Název a evidenční číslo Stavby: Oprava mostu ev.č.1911-4 za Chrástem Název stavebního objektu/provozního souboru (SO/PS): Most ev.č.1911-4 (Most přes trať Zdice - Protivín u Březnice)	Číslo SO/PS / / číslo Změny SO/PS: 201/3	Číslo ZBV: 4
--	---	------------------------

Název a evidenční číslo Stavby: Oprava mostu ev.č.1911-4 za Chrástem Název stavebního objektu/provozního souboru (SO/PS): Most ev.č.1911-4 (Most přes trat' Zdice - Protivín u Březnice)	Číslo SO/PS / / číslo Změny SO/PS: 201/3	Číslo ZBV: 4.4
---	---	--------------------------

Název a evidenční číslo Stavby: Oprava mostu ev.č.1911-4 za Chrástem		Číslo SO/PS / / číslo Změny SO/PS: 201/3	Číslo ZBV: 4.5
Název stavebního objektu/provozního souboru (SO/PS): Most ev.č.1911-4 (Most přes trať Zdice - Protivín u Březnice)			
Strany smlouvy o dílo objednatel č.: 1054/00066001/2018 a zhotovitel č.: SDI/ZOGI/841/TC/ZO/2018/006 na realizaci uvedené Stavby uzavřené dne 13.4.2018 (dále jen Smlouva):			
Objednatel: Krajská správa a údržba silnic Středočeského kraje, příspěvková organizace se sídlem Zborovská 81/11, 150 00 Praha 5, Smíchov			
Zhotovitel: STRABAG a.s., Na Bělidle 198/21, 150 00, Praha 5, IČ: 60838744			
Přílohy Změnov

Objednatel:	STRABAG, a.s. Obec: Chrást, Heršpolsko, Březnice	Kraj:	STŘEDOČESKÝ
Akce:	MOST EV. Č. 1911-4, ZA CHRÁSTEM	Datum:	07/2018
Část:	ČÁST 400 - PŘÍSLUŠENSTVÍ	Souprava:	Č. přílohy
Příloha:	ÚPRAVY POD MOSTEM		407

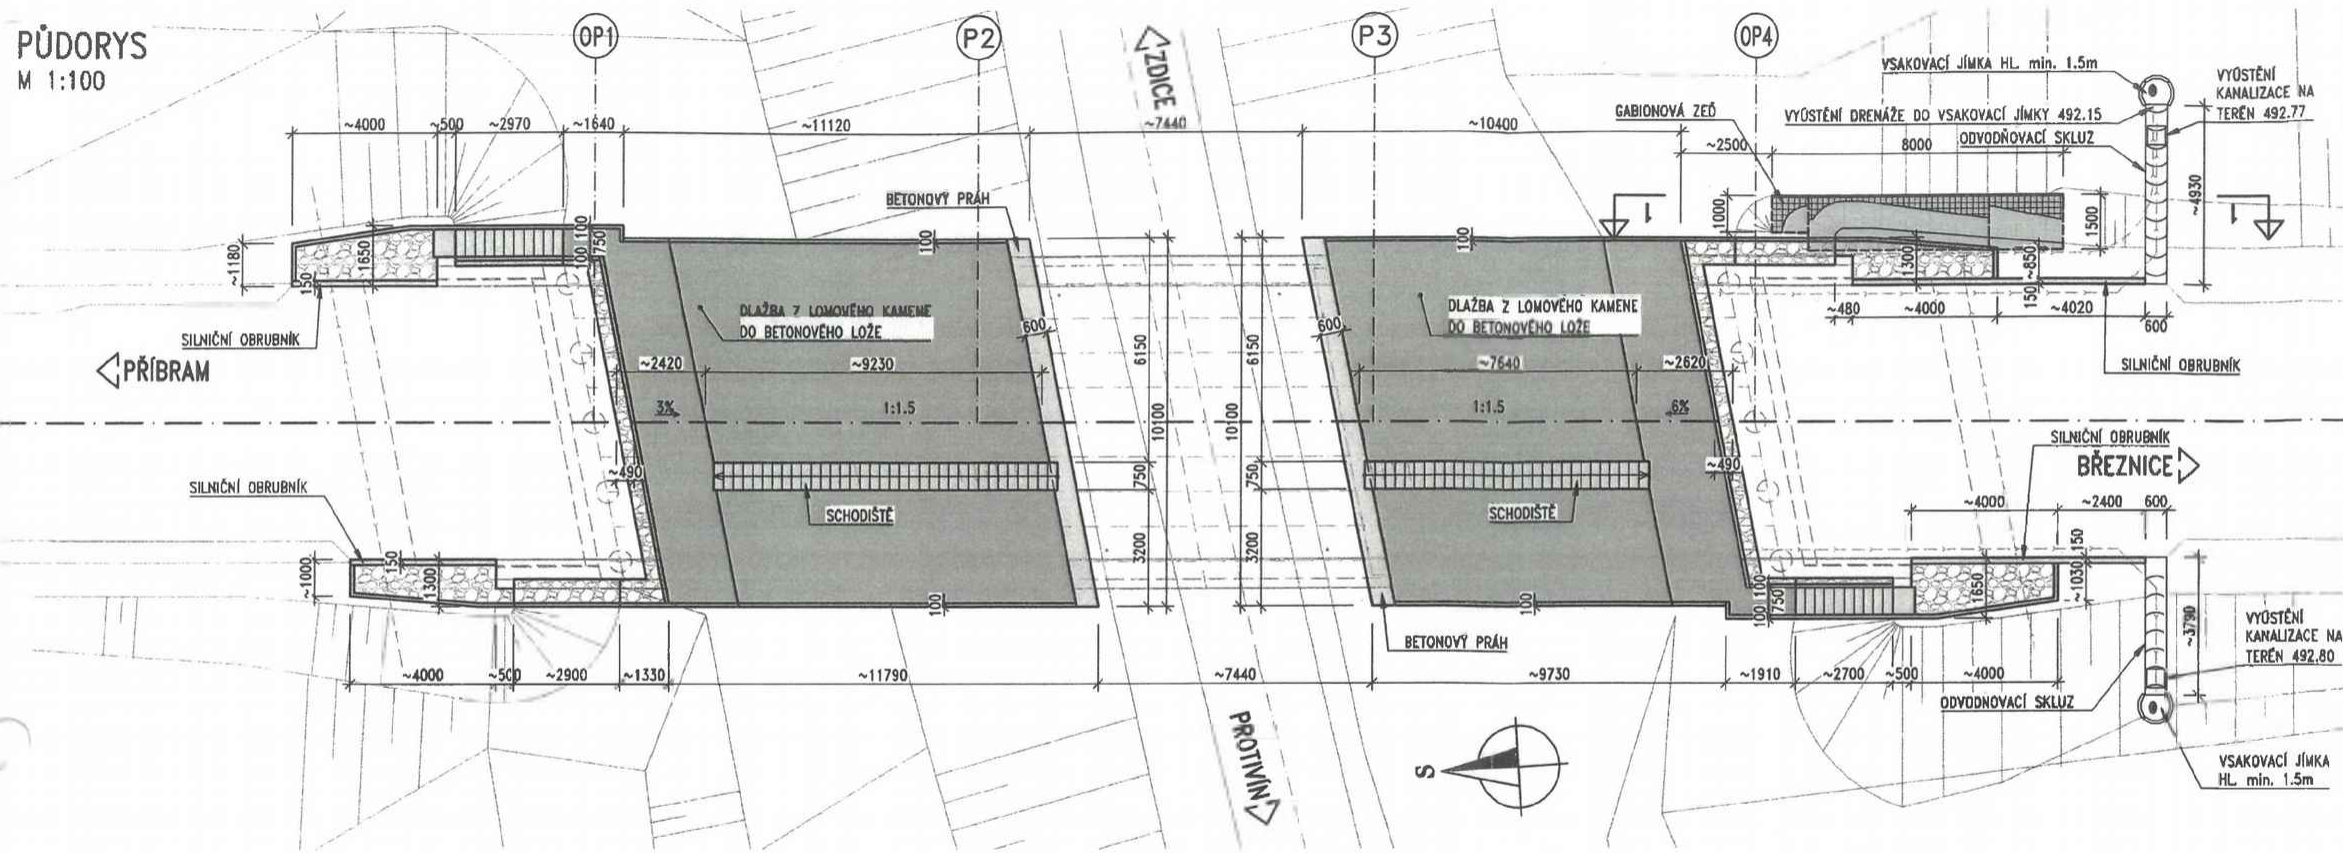
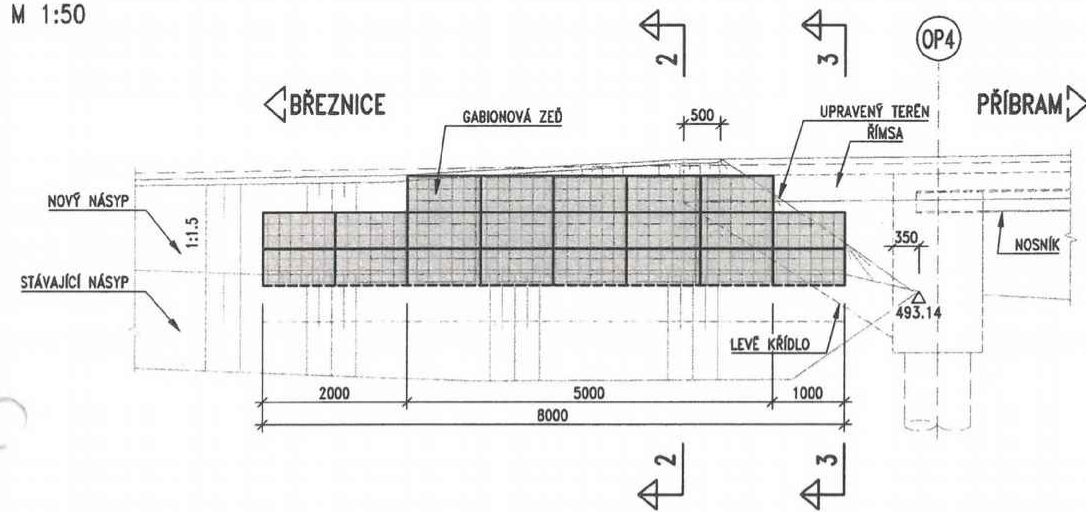
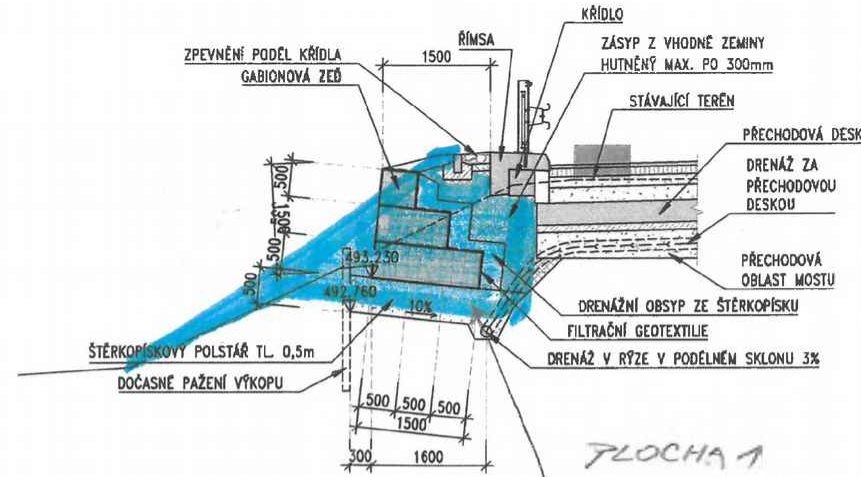
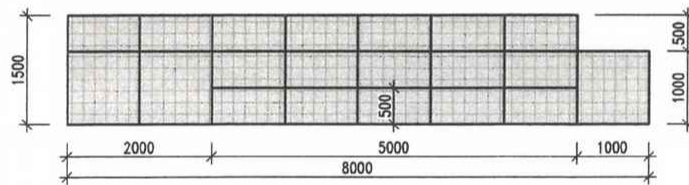
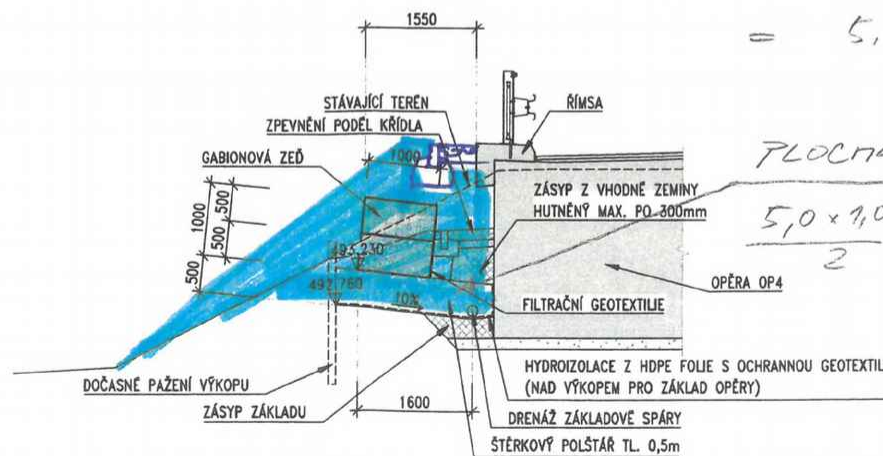
OBJEM ZAŠYPY PRAH KŘÍDLA
OP4 LEVÁ STRANA
 $(5,0 + 4,6) / 2 \times (8,0 + 9,5 + 9,5) \times 1,2 = 63,360$

Zhotovitel na základě skutečného stavu stavby po provedení zásypů navrhl zrušení gabionové zdi na levé straně opěry OP4. Místo gabionové zdi lze provést svahovaný kužel z nenamrzavé zeminy velmi vhodné do násypů.
